## **Parecer da Comissão de Avaliação**

Unidade de Anodização e Lacagem de Alumínios

Vale de Mafra - Unidade de Anodização e Lacagem de Alumínios, Lda

**Processo de AIA nº 1272/2018**

Foto 1 - Vista dos tanques da ETARI durante a visita técnica em 23/11/2018

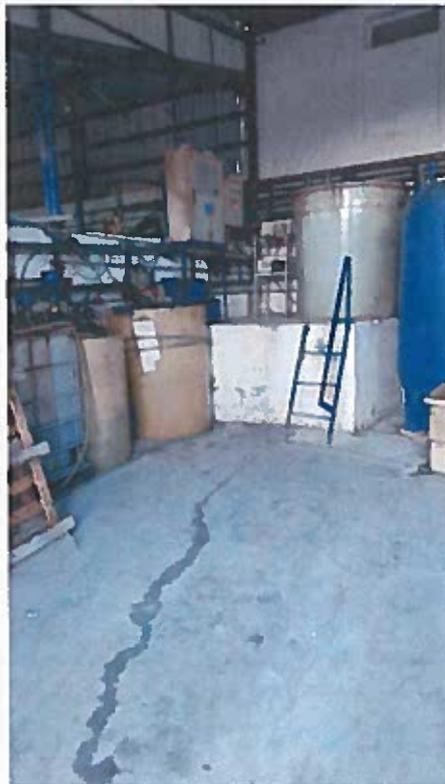
Aquando da visita técnica realizada em 23/11/2018 constatou-se que não existe uma bacia de retenção que abranja toda a área de implantação da ETARI como referido nos Esclarecimentos Adicionais (vide Fotos 1, 2 e 3 - anexo III).
